EVERE. Place Saint-Vincent – Parc du Bon Pasteur
(= ZP du site du Moeraske / ZP de l'église Saint-Vincent)
PERMIS D'URBANISME : démolir un bâtiment de pétanque et un auvent existants, construire un pavillon de pétanque et des locaux de gardiens à l'entrée du parc Bon Pasteur
Demande de BUP – DU du 15/01/2026

Avis de la CRMS

Boulodrome Charles Picqué, rue Hôtel des Monnaies à Saint-Gilles (© Google maps)

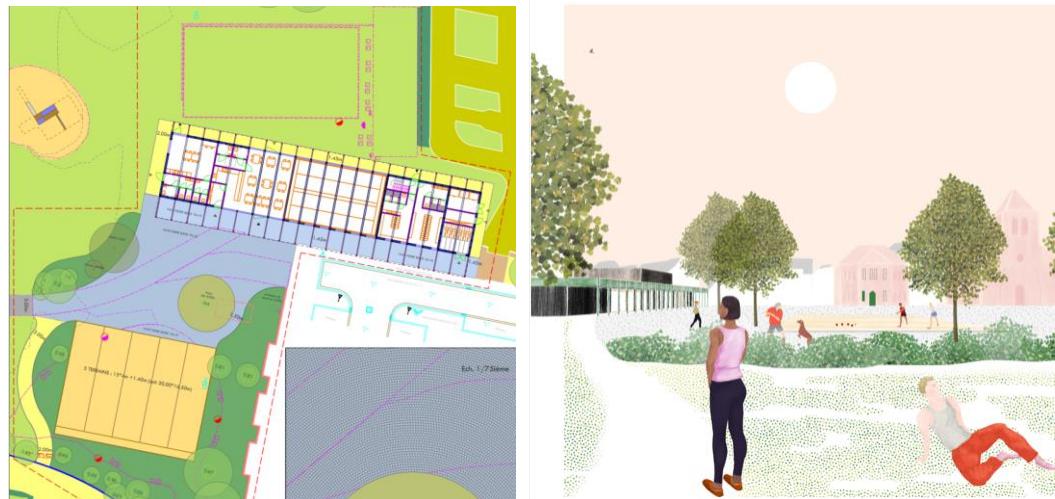
La CRMS souligne une amélioration de la situation existante et par rapport au projet présenté en 2021 mais elle maintient sa désapprobation du double niveau à hauteur de la partie réservée à la pratique de la pétanque au centre du volume en raison de son impact sur les perspectives vers et depuis l'église Saint-Vincent et la place. D'autres lieux dédiés à la pratique de la pétanque en intérieur laissent penser qu'une double hauteur n'est pas indispensable (voir exemples ci-dessous : Saint-Gilles, Dilbeek).
